## Planänderung der Hochwasserrückhaltung Waldsee / Altrip / Neuhofen

Übersicht zu den gegenüber der 2006 planfestgestellten Vorhaben erfolgten Änderungen

Juni 2023

Abbildung 1: Wegfall der Gräben in der ungesteuerten Hochwasserrückhaltung (oben: Bereich Altripsee; unten: Bereich nördlich Rheinuferstraße).

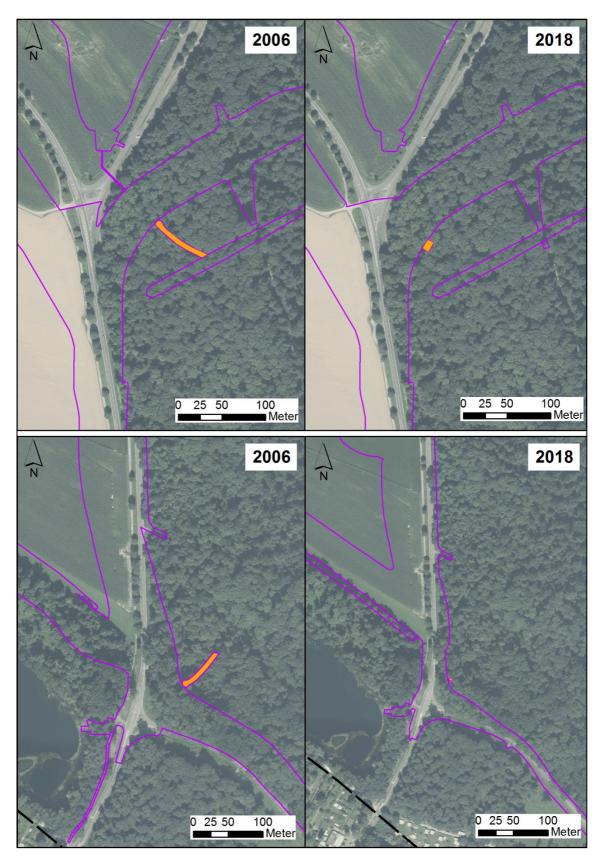
Am Schöpfwerk "Altrip" und am Schopfwerk "Auf der Au" sollte überschüssiges Grundwasser und die Restwasserentleerung über Gräben in den Teil der ungesteuerten Hochwasserrückhaltung geleitet werden. Um den Eingriff zu minimieren, wurde auf diese Gräben verzichtet. An dessen Stelle sind Quelltöpfe geplant mit geringer Flächeninanspruchnahme geplant (Abbildung 1).

Abbildung 2: Geänderte Planung im Bereich des Grabens E5 (blau Linie).

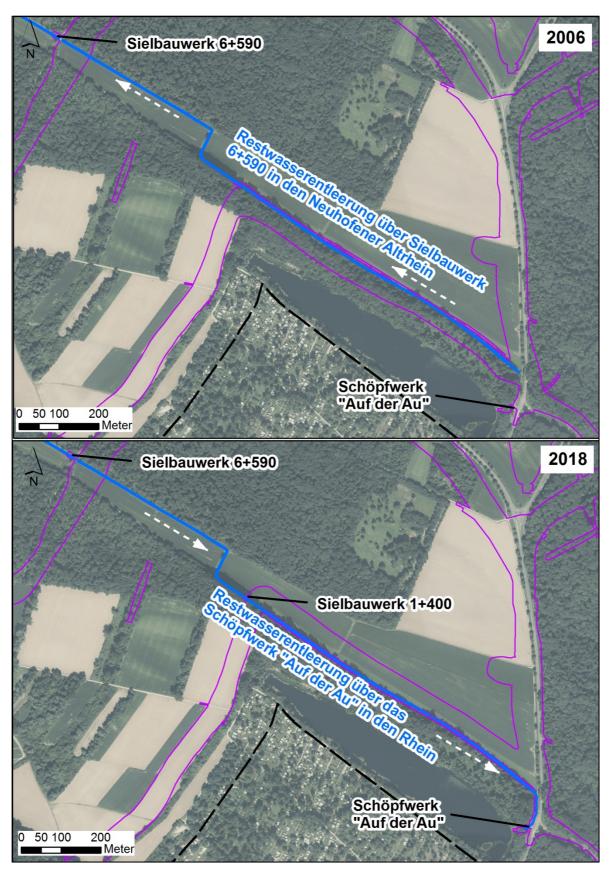
Durch Verschiebung des Deiches im Bereich des Deichabschnittes 2 (DA2, Kap. 4.2.1) vom Wald in den Acker mussten Anpassungen beim Graben E5 vorgenommen werden. Der östliche Teil des Grabens E5 verläuft in der aktuellen Planung außerhalb des gesteuerten Hochwasserrückhalteraumes. Hierfür wurde ein zusätzliches Sielbauwerk (1+400) erforderlich, welches den Graben E5 durch den Deich führt.

Über das Sielbauwerk 6+590 war ursprünglich geplant, die Restwasserentleerung in den Neuhofener Altrhein zu leiten (Abbildung 2 oben). In der aktuellen Planung wird das Restwasser nicht mehr über den Neuhofener Altrhein geleitet, sondern über das Schöpfwerk "Auf der Au" in den Rhein (Abbildung 2 unten). Hierfür ist eine Anpassung der Sohllage auf 90,64 m ü.NN. notwendig.

Abbildung 4: Lage des zu schonenden Brutbaum des Heldbocks.

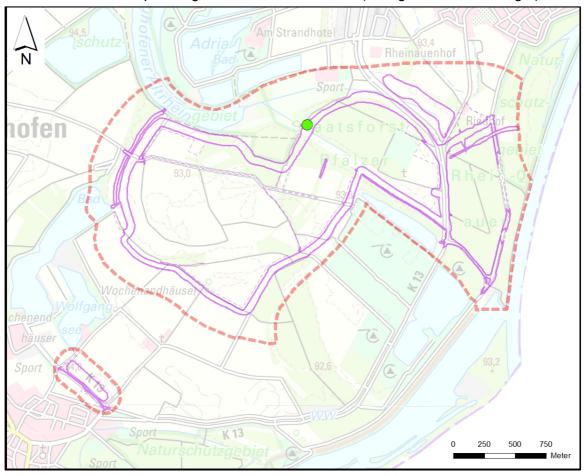
Im Gewann "Jägerwiese" wird eine vom Heldbock besiedelte Eiche im Bereich der Deichtrasse durch Anpassungsmaßnahmen verschont (z. Lage siehe Abbildung 4).

Abbildung 5: Geänderte Planung im Bereich des südlichen Flügeldeiches (DA1).

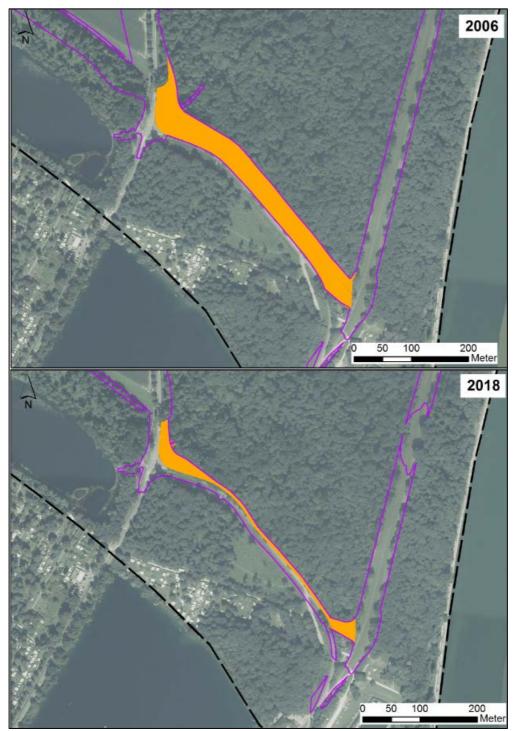
Der obere Teil in Abbildung 5 zeigt orange markiert die ursprünglich geplante Lage des Flügeldeichs der die Deichrückverlegung nach Süden begrenzt.

Der untere Teil in Abbildung 5 zeigt orange markiert die nunmehr aus naturschutzbezogenen Gründen erfolgte Verlagerung und Verschlankung des südlichen

Flügeldeichs im aktuellen Planungsstand. Infolge der geänderten Planung wurde die Eingriffsfläche insbesondere im Natura-2000 Schutzgebiet erheblich reduziert.

Abbildung 6: Geänderte Planung im Bereich des Rückbaus des Bestandsdeichs.

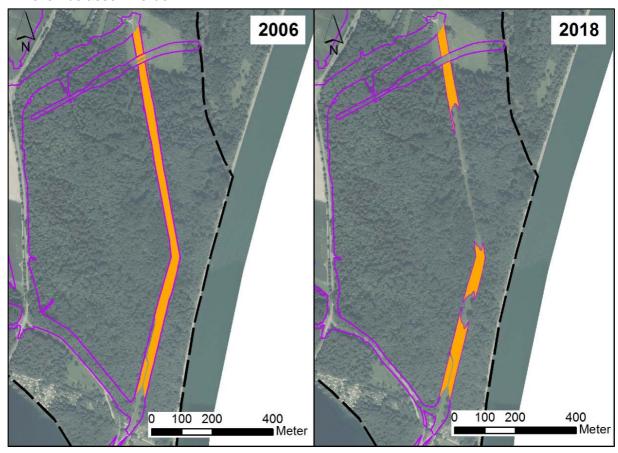
Der bestehende Rheinhauptdeich wird nicht auf ganzer Länge zurückgebaut, sondern soll in Teilen belassen werden.

Die linke Seite in Abbildung 6 zeigt orange markiert den ursprünglich geplanten Abschnitt zum Rückbau des Bestandsdeichs. Infolge des Rückbaus kann die westlich gelegene Waldfläche bei Rheinhochwasser ungesteuert geflutet werden.

Die rechte Seite in Abbildung 6 zeigt orange markiert die Rückbauflächen im nunmehr aus naturschutzbezogenen Gründen weiter optimierten aktuellen Planungsstand. Infolge des nur abschnittsweisen Rückbaus kann die westlich gelegene Waldfläche bei Rheinhochwasser ungesteuert geflutet werden während auf den verbleibenden Deichresten das FFH-geschützte Grünland erhalten werden kann.
